DODATEK č. 2

smlouvy o dílo ze dne 24. 6. 2014 (dále jen „smlouva“) ve znění dodatku č. 1 ze dne 25. 6. 2014 (dále jen „dodatek č. 1“) uzavřený mezi smluvními stranami v souladu s článkem XVI.1 smlouvy (dále jen „dodatek č. 2“)

Změnový list číslo		1
Identifikace akce		
Název akce:	Výstavba požární stanice P1 KHK a ZZS KHK, Vrchlabí	
Číslo akce SMVS:	114V242004008	
Objednatel:	ČR – Hasičský záchranný sbor Královéhradeckého kraje	
Zhotovitel:	Metrostav a.s.	
Projektant:	ATIP, a.s.	
Předmět změnového listu		
změna sušičky zásahových oděvů, změna dispozice místnosti 1A. 2.07, 08, změna překladů v 1. a 2. NP stávajícího objektu HZS		
Část díla dotčená změnovým listem		
Stavební objekt 01 A - OBJEKT HZS		
Popis změny, popis technického řešení		
Původní řešení dle smluvní (tendrové) dokumentace :		
PD řešila připojení jiného typu sušičky, ve 2. NP byly navrženy dvě obdobné místnosti sprchy, při sekání omítek byl odhalen ŽB věnec větších dimenzí, než předpokládal projektant.		
Nové řešení :		
Během zahájení výstavby byl stavebníkem upřesněn typ sušičky zásahových oděvů, bylo dodatečně naceněno. Na základě požadavku stavebníka byla provedena změna dispozice místnosti sprch a místo jedné b

ZMĚNOVÝ LIST Č. 003**Stavba:** HZS a ZZS Vrchlabí**Popis změny (původní řešení, příčina, zdůvodnění) a její lokalizace ve stavebním objektu:**

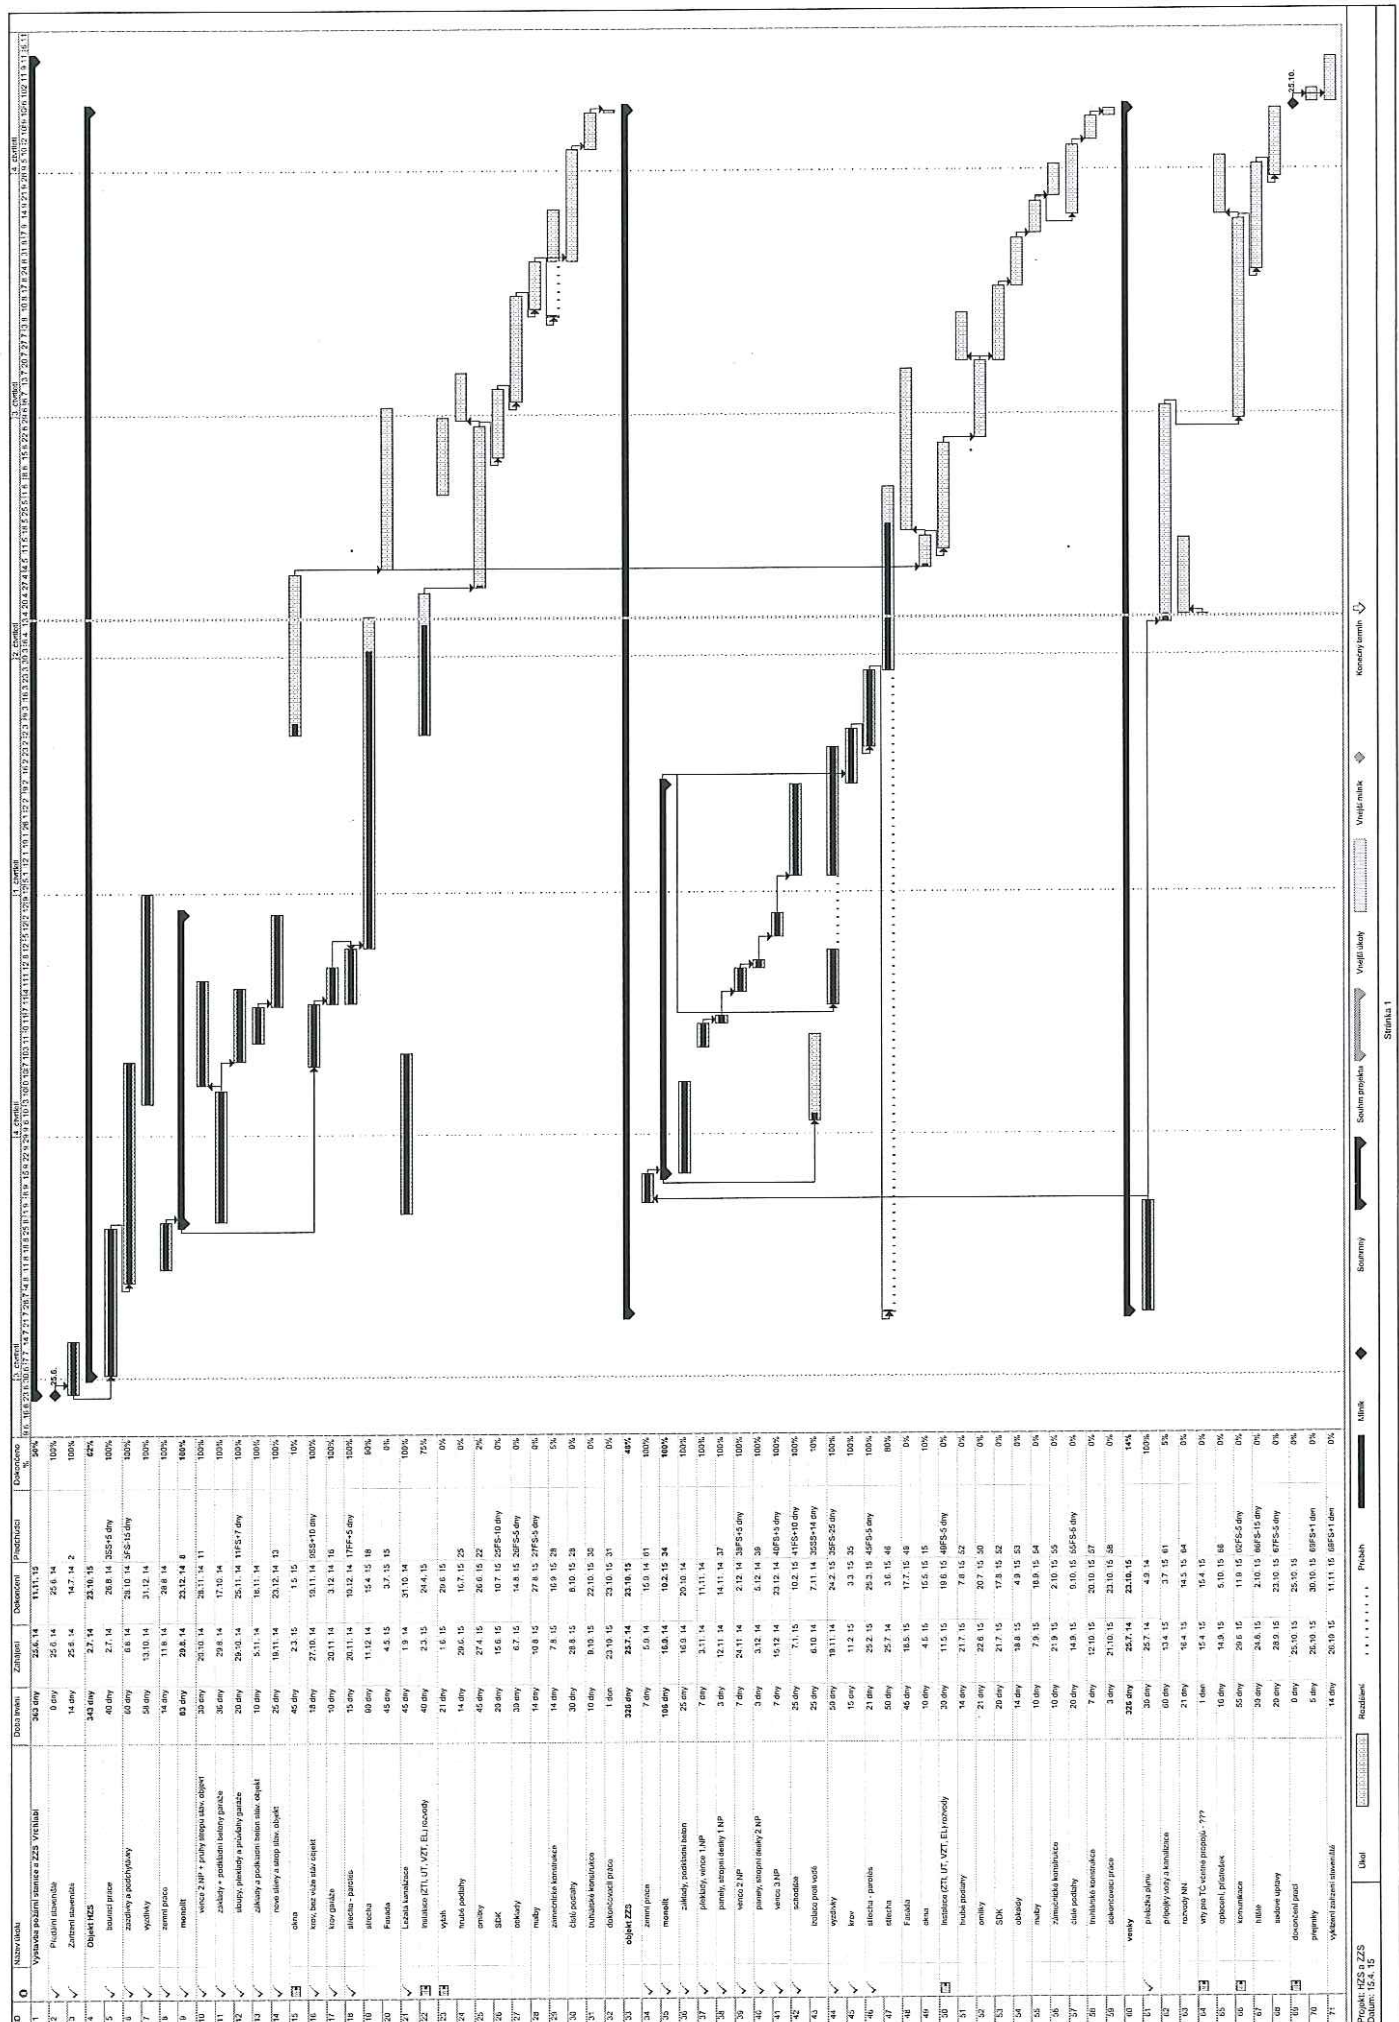
Změna překladů 1. NP a 2NP HZS z důvodu objevení stávajících želežobetonových věnců.

Navrhované řešení: Viz výkresy - Upřesnění překladů v 1. NP a 2. NP**Změnu navrhl:** Projektant - Ing. Lenka Třístová dne 9.10.2014**Finanční náklady:** -8 495,81 Kč**Dopad na kvalitu a čas provádění díla:** Není**ZL předkládá:** Jaroslav Sýkora**Datum:** 4.11.2014**VYJÁDRĚNÍ :****Objednavatel (souhlas s provedením, cenou a úhradou):**
